**INFORME DE VISITA DE CONTROL  
N° 001-2025-OCI/0404-SVC**

**“A LA EJECUCIÓN DE LA OBRA: REPARACIÓN DE VÍAS  
VECINALES DEL CENTRO POBLADO DE JULIO C. TELLO  
DISTRITO DE CHAGLLA, PROVINCIA DE PACHITEA,  
DEPARTAMENTO HUÁNUCO-CUI 2585318”**

**PERÍODO DE EVALUACIÓN:  
DEL 2 DE JULIO DE 2024 AL 11 DE FEBRERO DE 2025**

**Imagen n.º 12**  
**Valorización de Obra n.º 1**

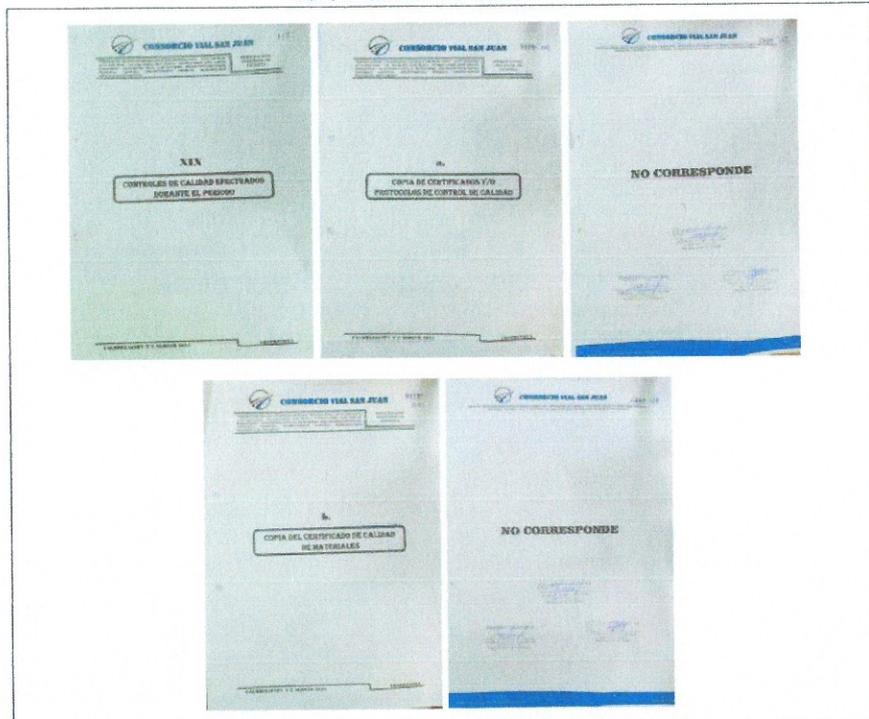
Esta comisión realizó la búsqueda de dichos controles en cada una de las valorizaciones, denotando que no se adjuntaron los ensayos respectivos, es decir se ha valorizado las partidas sin tener un sustento que demuestre que los trabajos fueron correctamente ejecutados de acuerdo a la normativa vigente, a pesar que el mismo contrato también lo exigía.
